Modulo per la presentazione delle osservazioni per i piani/programmi/progetti sottoposti a procedimenti di valutazione ambientale di competenza statale

ID: Codice procedura (ID_VIP/ID_MATTM):10844

Impianto per la produzione di energia elettrica da fonte eolica, costituito da 6 aerogeneratori della potenza complessiva di 37,2 MW, un sistema di accumulo da 25 MW e relative opere connesse in località "Rempillo" nel comune di Pitigliano (GR).

ALLEGATO alle OSSERVAZIONI all' IMPIANTO EOLICO denominato REMPLILLO nel COMUNE di PITIGLIANO (GR). Composto da n. 5 immagini e n. 5 pagine

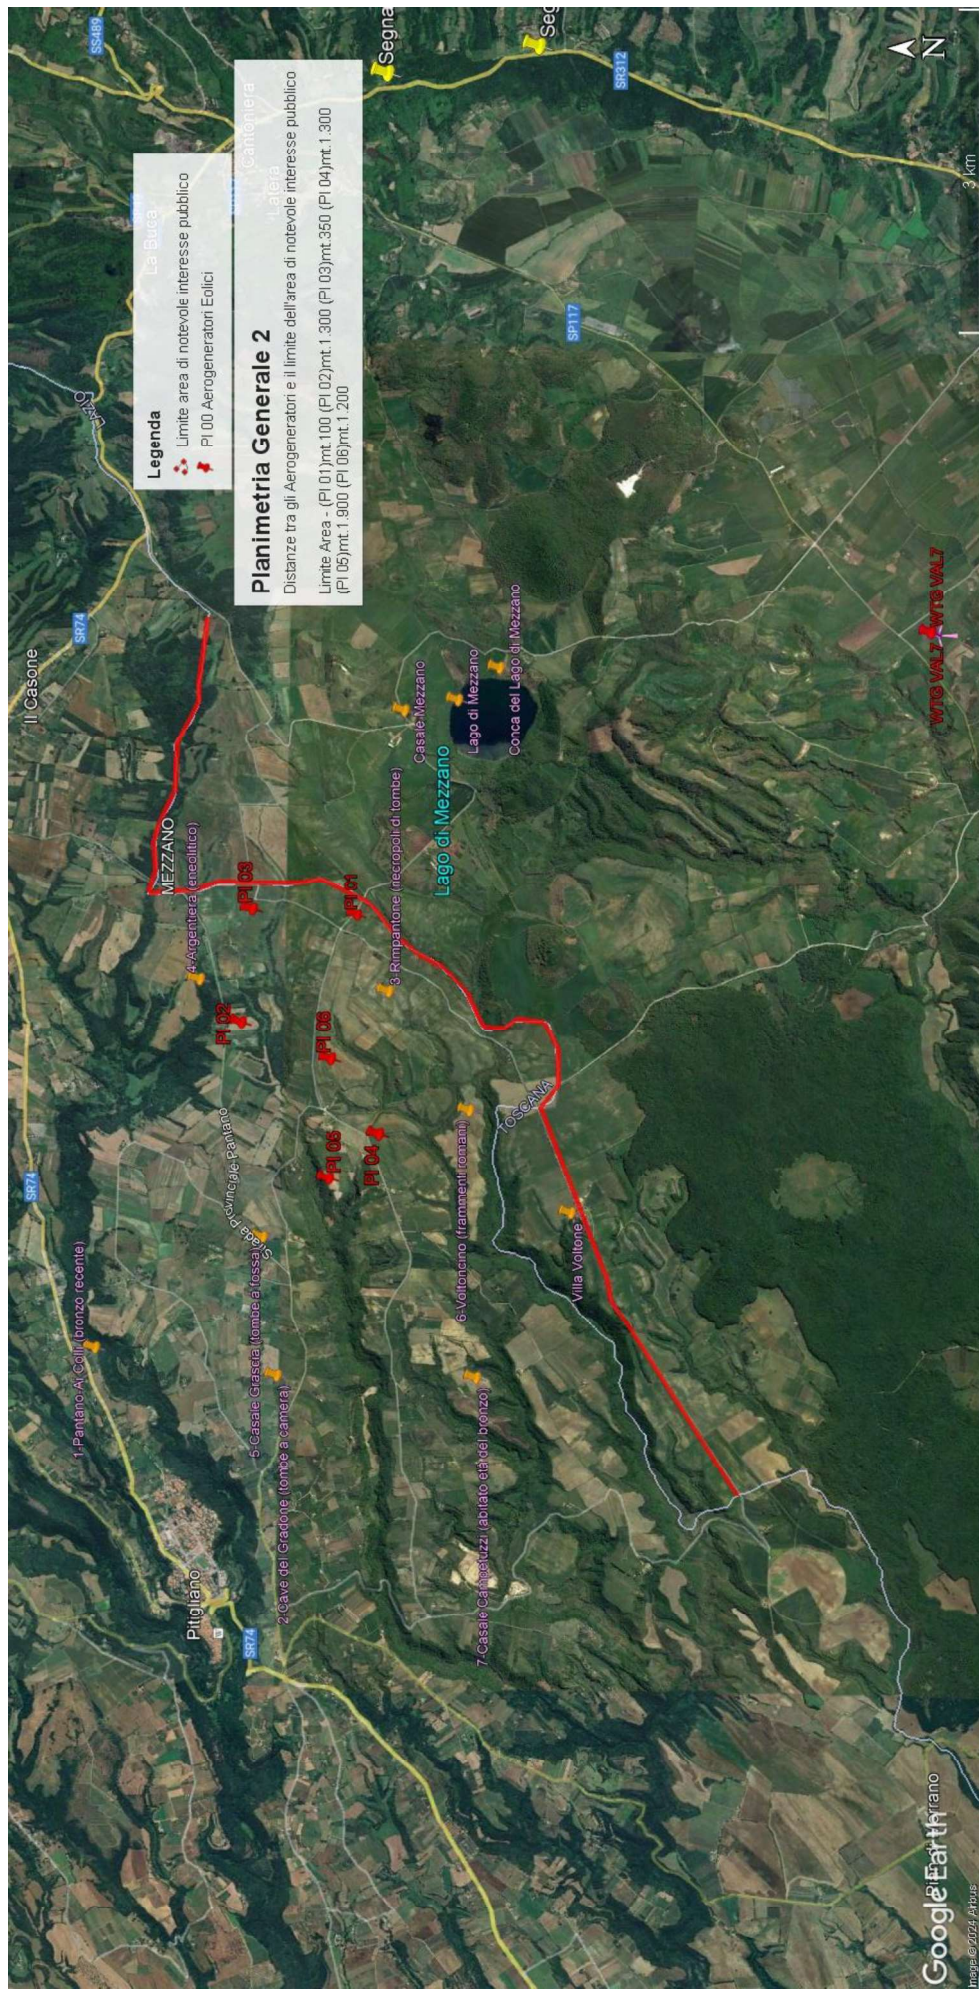
Immagine n. 1. Linea rossa indicante il confine Regioni Lazio-Toscana che coincide con parte del Perimetro del **vincolo di notevole interesse pubblico** ex art. 136 Codice Beni Culturali “**Conca del Lago di Mezzano e territorio circostante**” ed i sei aerogeneratori localizzati con segnapposti rossi da P01 a P06 e ricadenti all’interno delle fasce di rispetto di 3 km dal bene vincolato e quindi in **area non idonea** al loro insediamento (ex art 20 co. 8 lettera c quater del D.Lgs n. 199/2021 e ss.mm.ii).

Tornando alla questione di legittimità, alla luce del combinato disposto dal "vincolo sul patrimonio paesaggistico (artt. 136 e ss. e 142 del decreto legislativo n. 42/2004 e ss.mm.ii.) e sui beni culturali" (artt. 10 e ss. del decreto legislativo n. 42/2004 e ss.mm.ii.) e dal comma 8 lettera c-quarter del D.Lgs 191/2021 e ss.mm.ii si evince che, ad oggi, le aree in cui sono previsti gli insediamenti dei sei aerogeneratori dell'impianto eolico denominato "Rempillo" non sono idonee perché ricadono tutte all'interno della fascia di rispetto dei **beni paesaggistici di notevole interesse pubblico denominati "Conca del Lago di Mezzano e territorio circostante" (D.M. 22.05.1976)** comprendente anche il **vincolo "Selva del Lamone" (D.M. 22.05.1984)** tutelati dall'**art. 136 del Codice del Beni Culturali e del Paesaggio** e in particolare un aerogeneratore (P01) è a 100 metri dal primo vincolo citato e gli altri cinque compresi in una distanza massima tra 1 km e 2 km (vedi immagine n. 1 dell'ALLEGATO). Nella fascia di rispetto dei 3 km anche la porzione di vincolo rappresentato dalla Selva del Lamone che gode di altre importanti tutele in quanto Riserva Naturale regionale (L. 394/91 e L.R. 29/97), Zona di Protezione speciale (ZPS) insieme ai Monti di Castro collegati tra loro da una Zona di Conservazione Speciale (ZSC), il sistema fluviale Fiume Fiora-Olpeta. La Selva del Lamone oltre il vincolo paesaggistico di notevole interesse pubblico che la rende area non idonea all'installazione degli impianti FER anche nelle sue fasce di rispetto dei 3 km, gode di un'altra tutela che ne rivela l'importanza di area di importanza internazionale per l'avifauna IBA (012) che viene collegata all'altra IBA (099) Lago di Bolsena attraverso la ZPS Caldera di Latera e la ZSC Lago di Mezzano che insieme sono compresi nel vincolo paesaggistico "Conca Lago di Mezzano..." e verranno uniti dal nuovo vincolo paesaggistico "*Ambito paesaggistico, geologico e geomorfologico*

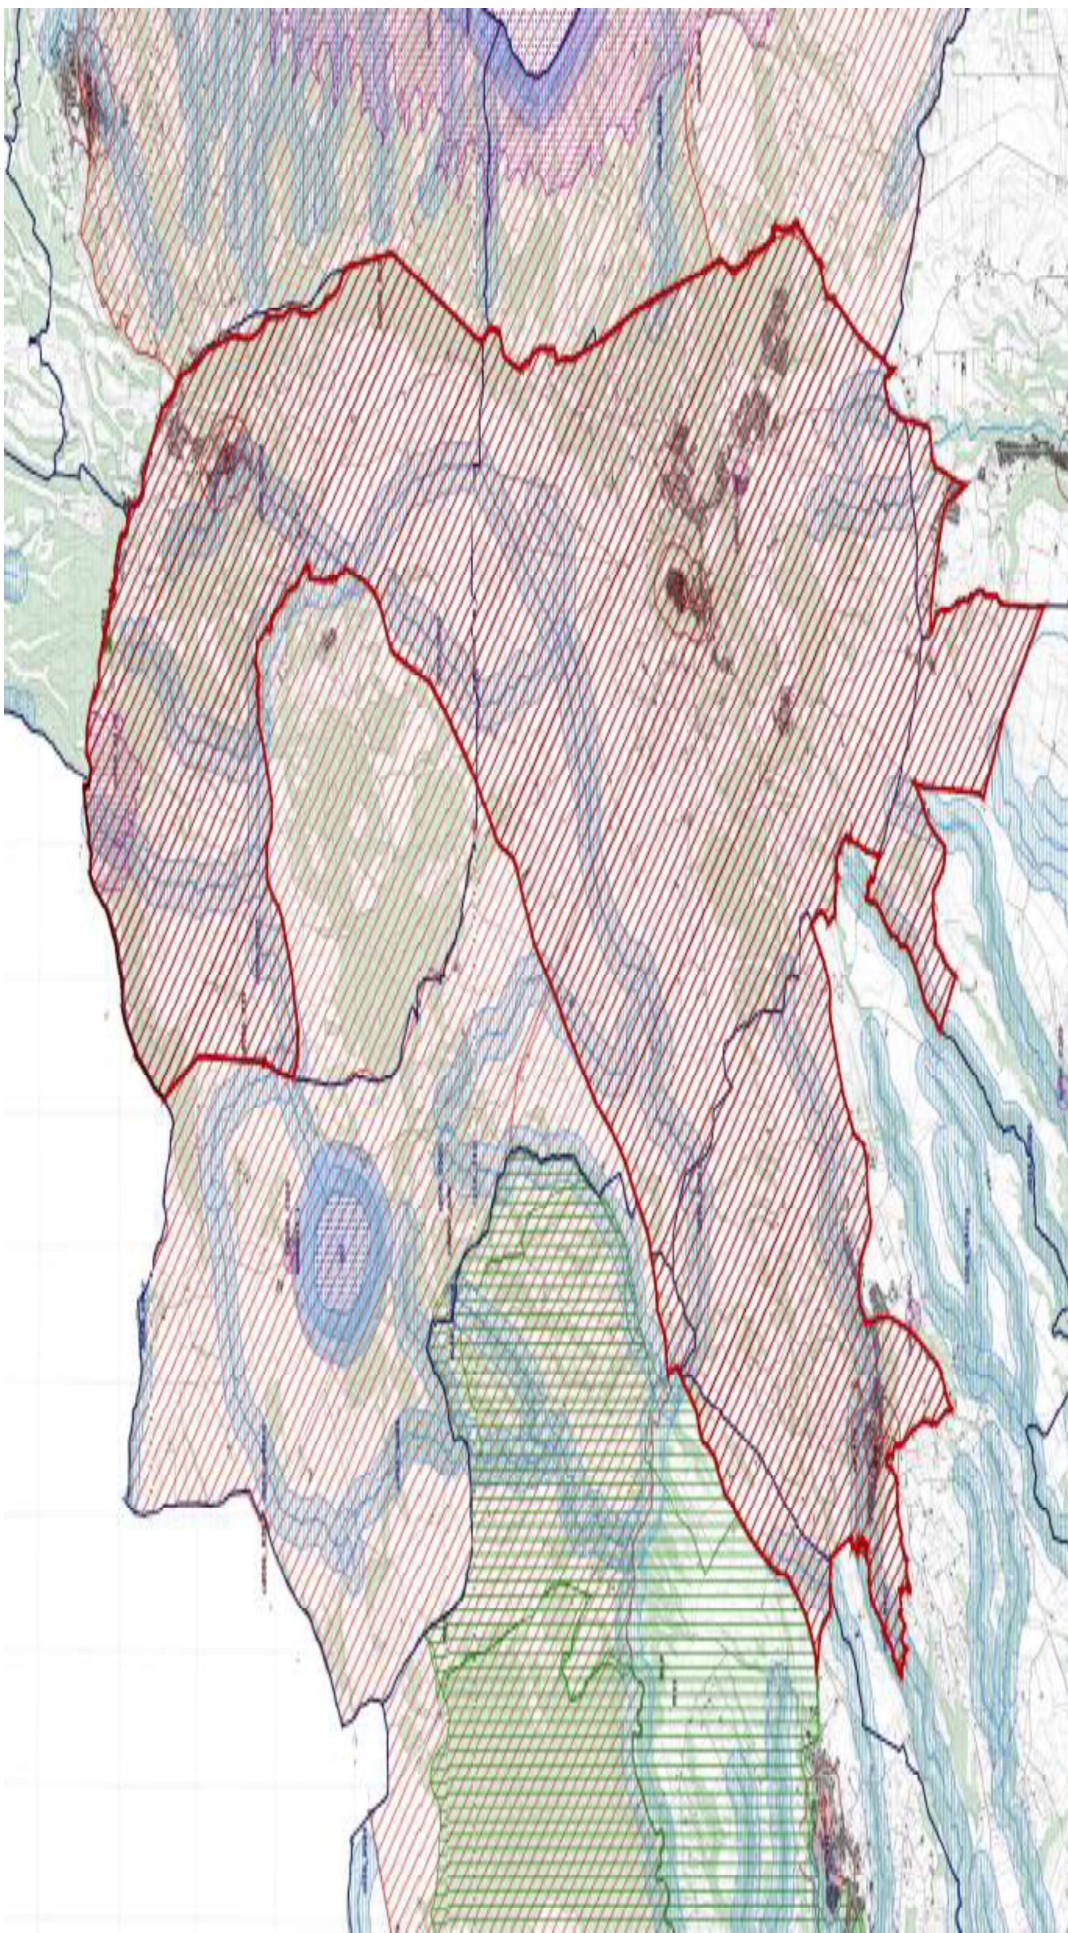
Immagine n. 2. Mappa tratta dalla proposta di nuovo vincolo ““Ambito paesaggistico, geologico e geomorfologico dell’orlo della caldera di Latera e delle sue pendici interessate dai centri eruttivi periferici” (si veda a riguardo la proposta pubblicata sul sito del MIC in data 09/08/2023) che conetterà le aree di notevole interesse pubblico ex art. 136 del D.Lgs n. 42/2004 “ Conca del Lago di Mezzano e territorio circostante” a sinistra e “Conca del Lago di Bolsena” a destra

dell'orlo della caldera di Latera e delle sue pendici interessate dai centri eruttivi periferici" (si veda a riguardo la proposta pubblicata sul sito del MIC in data 09/08/2023 e l'immagine n. 2 dell' ALLEGATO) all'area di notevole interesse pubblico " Conca del lago di Bolsena" (D.M. 24.10.1960). Praticamente una vasta zona che per interesse paesaggistico e naturalistico oltre che storico, archeologico e identitario rappresenta un unicum nel panorama nazionale.

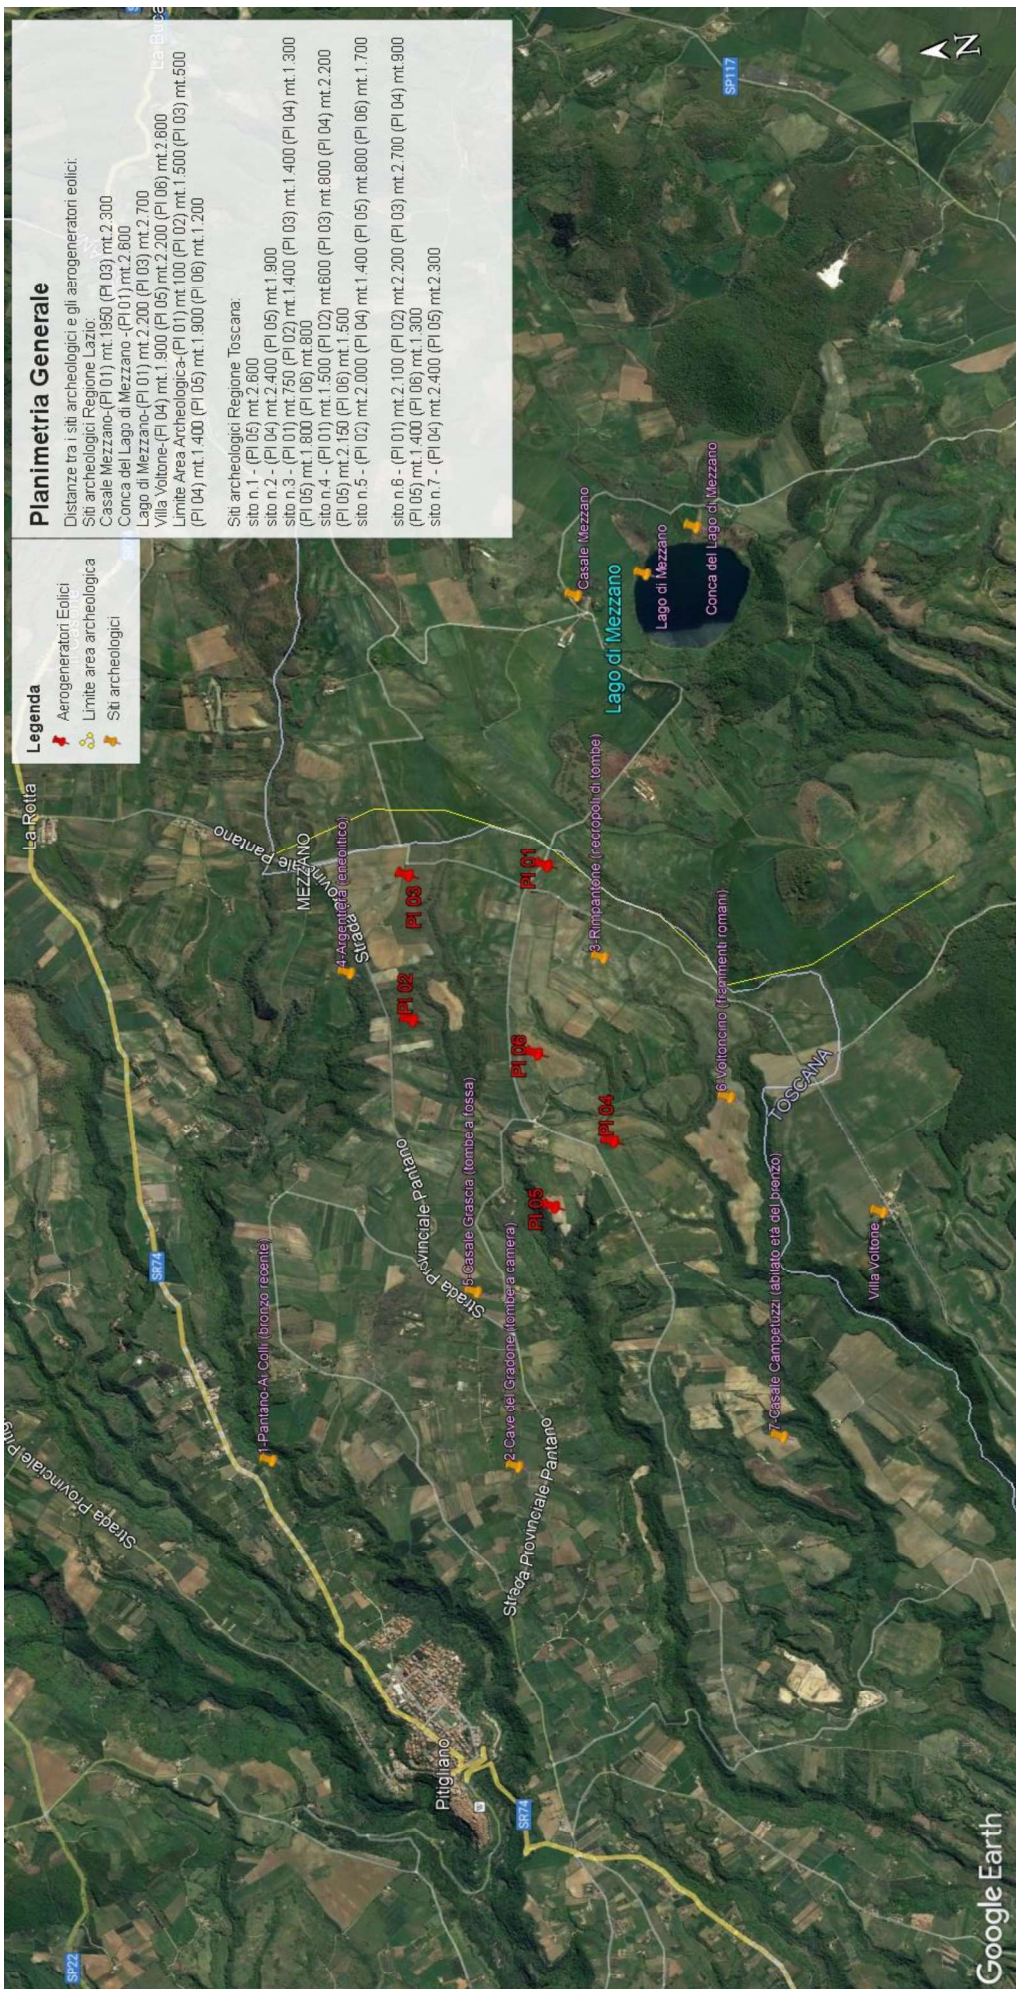
Immagine n. 3. Impatti dei sei aerogeneratori (in rosso) ricadenti nelle fasce di rispetto dei 3 km dai Beni Culturali (in giallo) e quindi in area non idonea al loro insediamento (ex art 20 co. 8 lettera c quater del D.Lgs n. 199/2021 e ss.mm.ii). Inoltre si segnala che le pale P04 e P05 ricadono all'interno di un'area archeologica e quindi in altra area non idonea.

Inoltre, la zona in cui insisterebbe l'impianto eolico industriale Rempillo è compresa nelle fasce di rispetto di 3 km di diversi beni archeologici tutelati dalla parte II del Codice dei Beni Culturali (vedi Allegato, immagine n. 3). Inoltre le pale P04 e P05 ricadono all'interno di un'area archeologica che la Proponente vorrebbe cancellare per il semplice fatto che non è riportata nel documento regionale ma nel documento provinciale come meglio dettagliato nell'Osservazione n. 5. Alla luce di quanto documentato appare chiaro quindi che la collocazione dell'impianto non ha tenuto conto alcuno dei vincoli dell'area nella quale è stato progettato e l'inserimento dell'impianto eolico nel paesaggio e sul territorio non è corretto (Allegato IV delle Linee guida nazionali di cui al D.M dello Sviluppo economico del 10.09.2010).

Le zone di interesse archeologico evidenziate nell'immagine n. 3 a cui si aggiungono anche l'importante abitato protostorico di Sorgenti della Nova e Ruderì del Castello altomedioevale che si trovano a circa 4 km dalle aree in cui è stato progettato l'impianto eolico industriale. Poco più lontano i resti del castello medioevale “Morronacci”. Nell'area vasta le preziose necropoli eneolitiche (Poggi Alti) ed etrusche di Pitigliano, Sovana e Sorano.

Immagine n. 4 Situazione di saturazione da impianti FER nella provincia di Viterbo. Non sono riportati gli impianti fotovoltaici e agrivoltaici che hanno inciso per buona parte nel cumulo di impianti FER per superare già nel 2023 gli obiettivi del PNIEC assegnati alla Regione Lazio per il 20230.

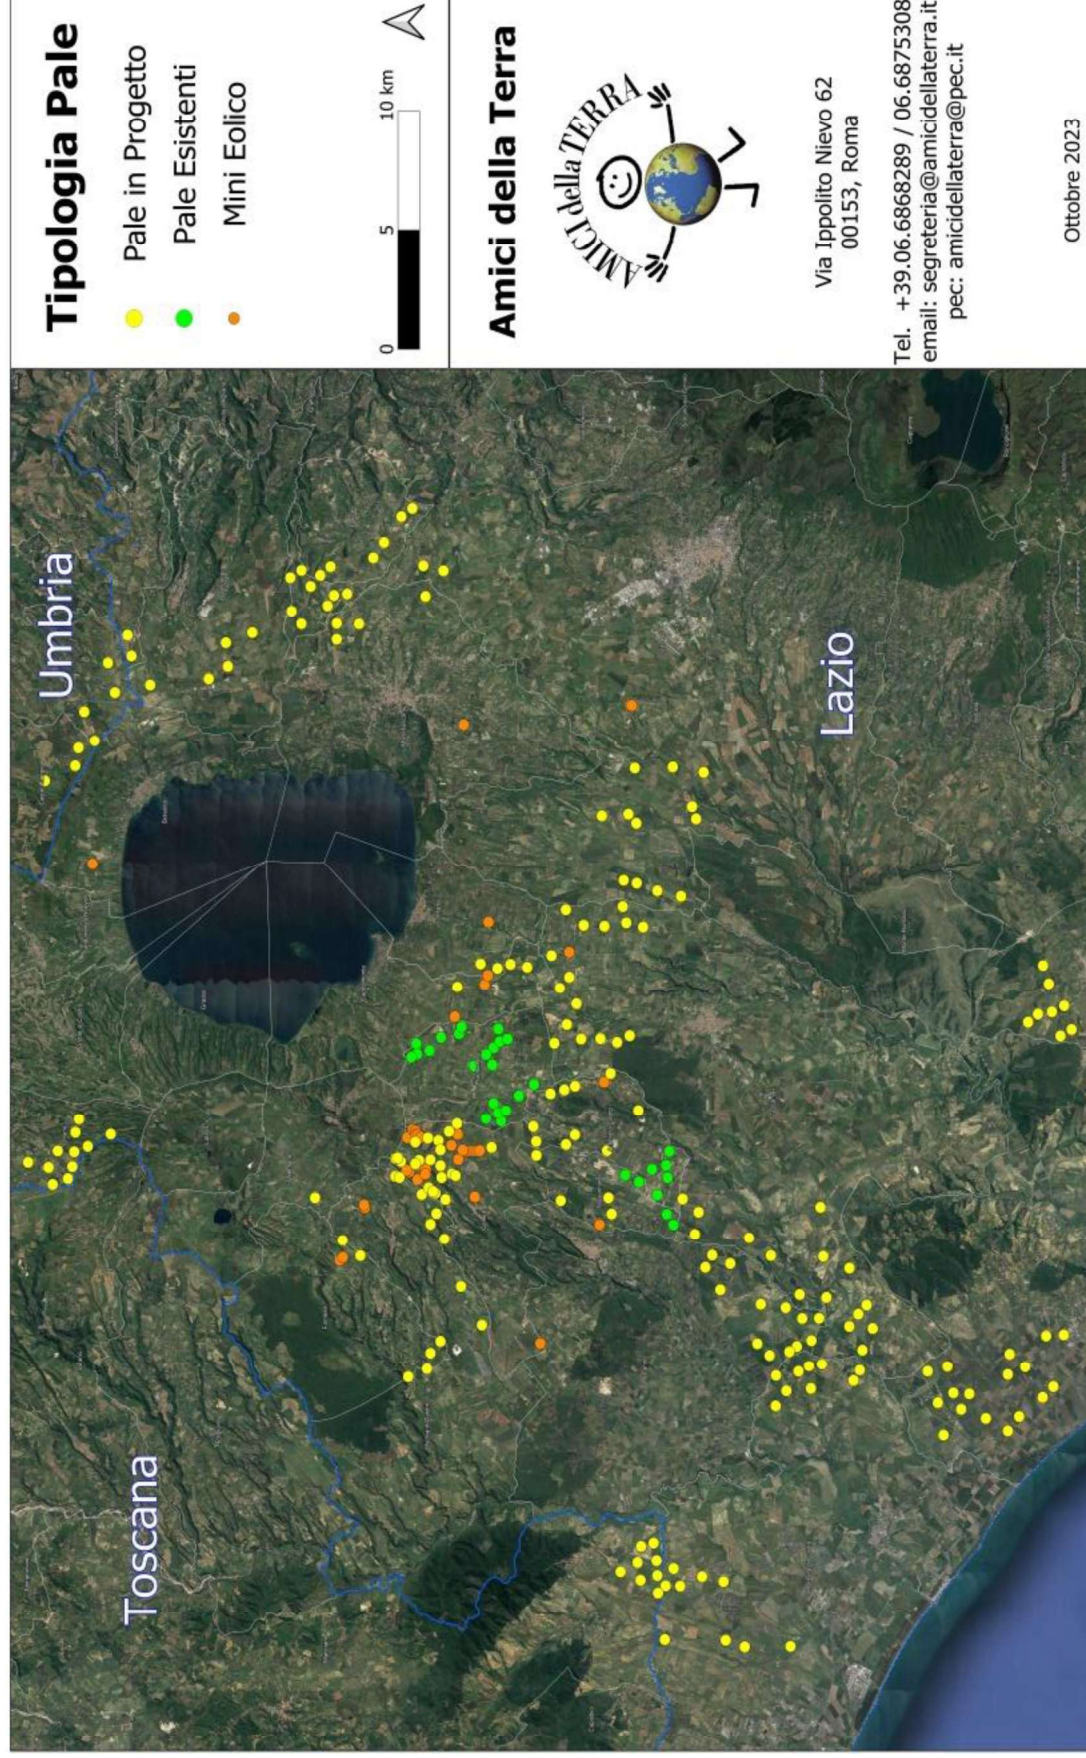
L'impianto eolico "Rempillo" pur essendo "esterno al confine provinciale e regionale ma nelle sue immediate vicinanze (a soli 100 metri i primi due aerogeneratori) oltre ad impattare sul territorio e sulle economie di tre Comuni del Lazio (Farnese, Valentano e Latera) si trova nelle fasce di rispetto dei Beni di notevole interesse pubblico come si è evidenziate nelle Osservazioni nn. 1 e 2 e crea anche degli impatti negativi anche sui beni naturalistici come verrà dettagliato nell'Osservazione n. 4. Inoltre andrebbe a sommarsi al già enorme cumulo di impianti eolici e fotovoltaici e geotermici che già creano una elevata criticità ambientale nella provincia di Viterbo e interferiscono anche con il territorio toscano come si può vedere dalle immagini nn. 4 e 5 dell'Allegato n. 1.
